Je souhaite déposer une contribution au PLUi-HM de Caen la mer concernant l'OAP du Secteur Sud à Iffs dont l'objectif est de créer un nouveau quartier en lisière sud de l'agglomération pour un total de 450 à 500 logements.

DOCUMENT ALCEA 2018 - EXTRAIT DE L'ÉVALUATION ENVIRONNEMENTALE

SCHÉMA

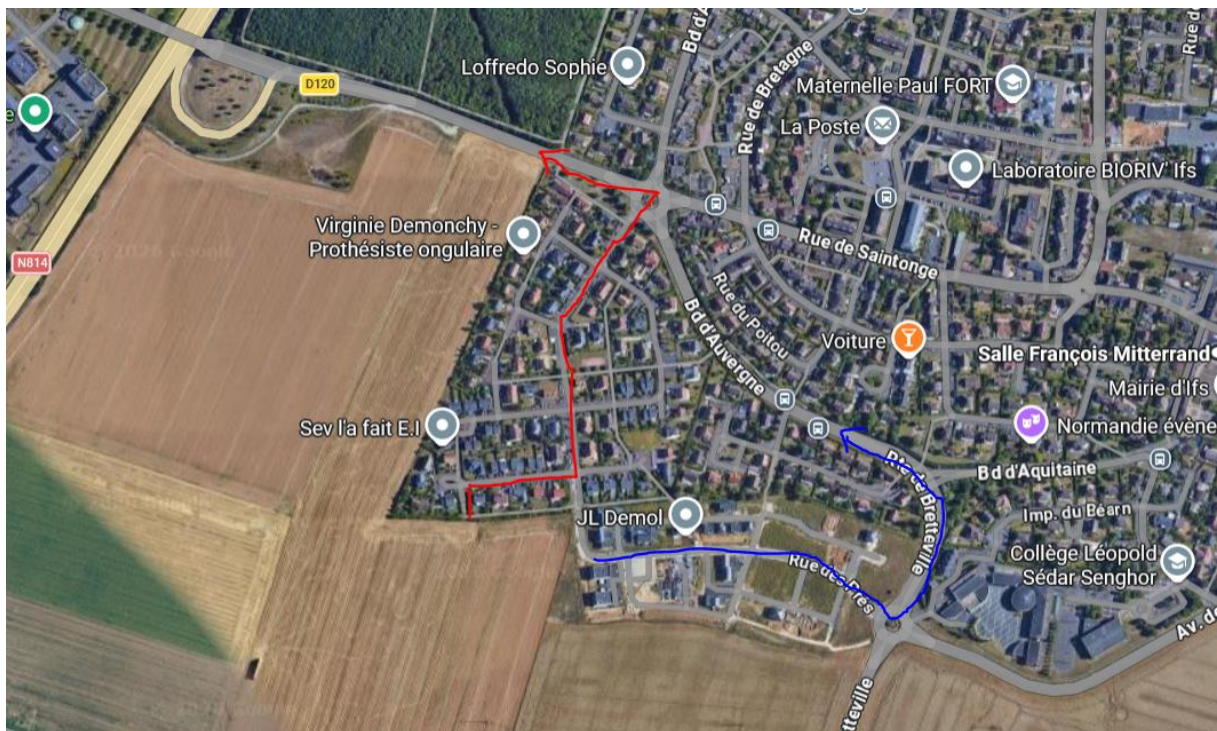
L'aménagement routier prévu actuellement prévoit une voie de sortie dans l'allée des Frênes, dans le lotissement des Clairières situé à proximité du terrain de l'OAP.

Le problème est l'inadéquation totale entre cette voie et le flux de voitures que la construction de logements occasionnera obligatoirement.

Considérant que la phase 1 est la plus importante, on peut considérer qu'il reste environ 300 logements à construire, réparti sur 2 phases.

Il y aura donc 2 sorties principales pour les 300 logements restants en direction du périphérique

En rouge option 1 / En bleu option 2

On peut considérer que les véhicules venant des logements de la phase 3 auront intérêt à sortir plus rapidement de la zone par l'option 2.

Mais concernant les logements de la phase 2, le chemin le plus court vers le périphérique sera de traverser le lotissement des clairières par l'option 1.

L'allée de Frènes est une petite allée résidentielle aux trottoirs étroits complètement inadaptée au flux de circulation générés par 150 logements.

De plus l'allée de Frênes débouche dans la rue des Clairières qui elle-même doit accueillir le flux des véhicules des logements de la phase 1 quand la sortie nord sera terminée.

Il est impératif de revoir le plan de circulation dans la zone. Les voies du lotissement les Clairières, en premier lieu l'allée des Frênes, ne sont pas des voies adaptées pour recevoir un tel flux de voitures. Il est impensable de faire circuler autant de voitures dans ce quartier résidentiel.
